M31B INY1

14/10/22 TARDE

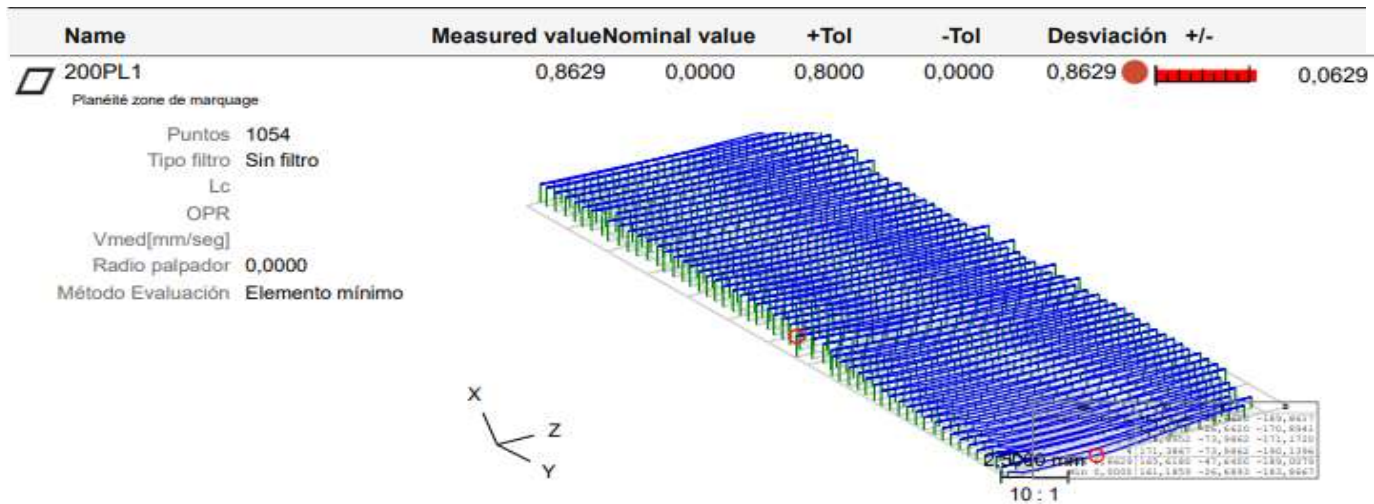
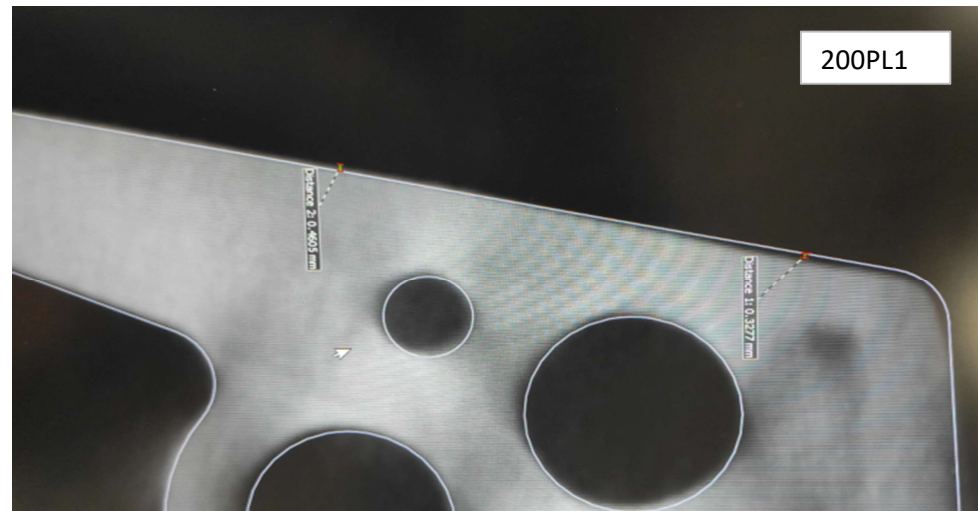
Necesario revisar cad to part-&gt;CAD TO PART OK

Name	Measured value	Nominal value	+Tol	-Tol	Desviación	+/-
6031L1 loc 6031 / YX (8,23)	1,3604	0,0000	1,2000	0,0000	1,3604	0,1604

NO SE PUEDE CAMBIAR EN MÁQUINA  
 EN TOMOGRAFÍA SE VE OK
